RELATÓRIO DE ACOMPANHAMENTO DAS OBRAS PÚBLICAS

Relatório número: RAO 014/OSC/2016

Órgão / entidade: Município de Criciúma - SC

Objeto: Contratação de empresa de engenharia para execução dos serviços necessários a implantação do **PARQUE DOS IMIGRANTES**, numa área total de 61.094,00m² localizada as margens do anel viário – Vila Francesa no Distrito de Rio Maina Município de Criciúma-SC. Convênio nº. 2015TR001194 entre GOVERNO DO ESTADO x MUNICÍPIO DE CRICIÚMA.

Figura 53: Fissuras na alvenaria dos sanitários e estar. (Fonte: Dos autores 2016)

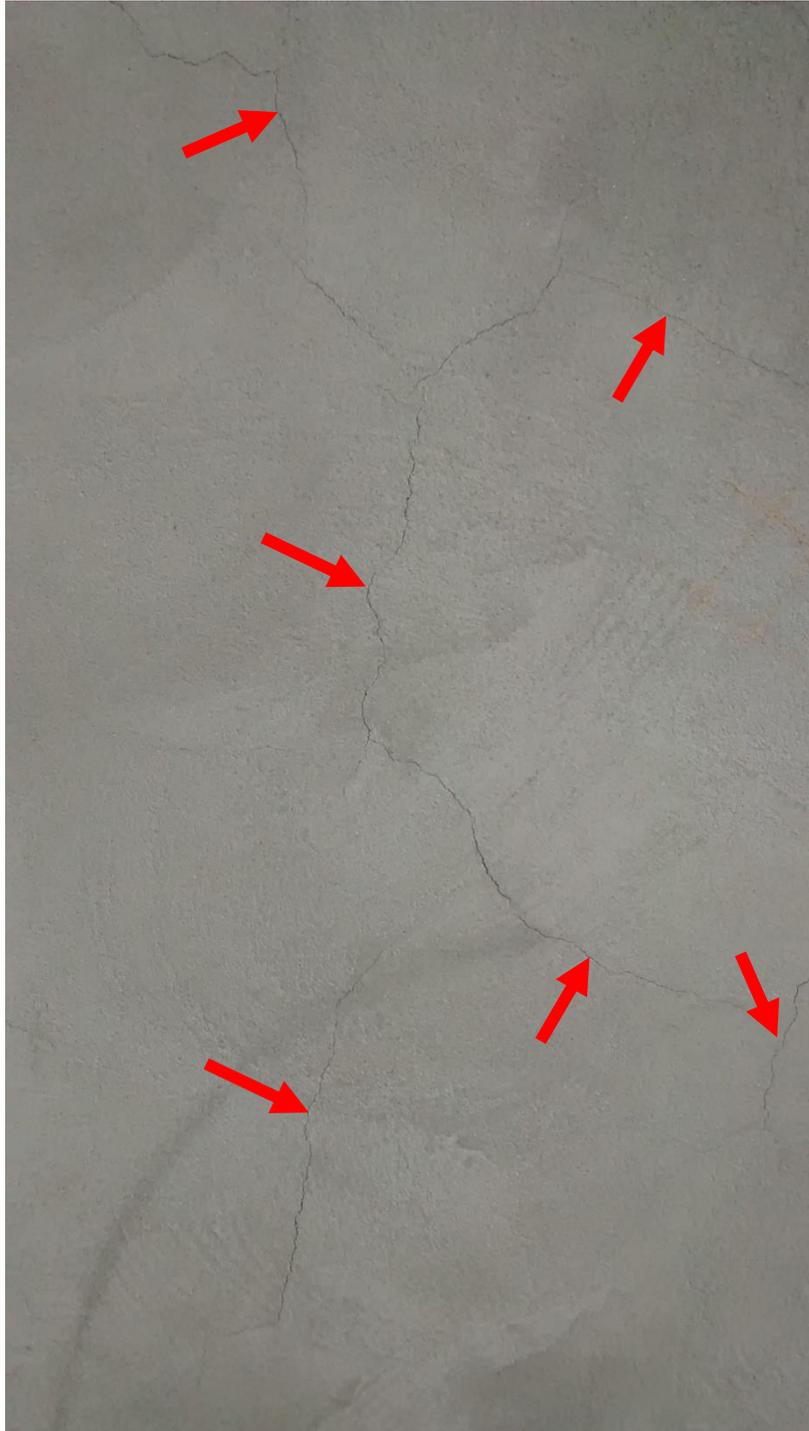
Além do mais foi identificado nesta visita a existência de fissuras em diversos pontos da alvenaria dos sanitários e estar (fig. 52 e 53).
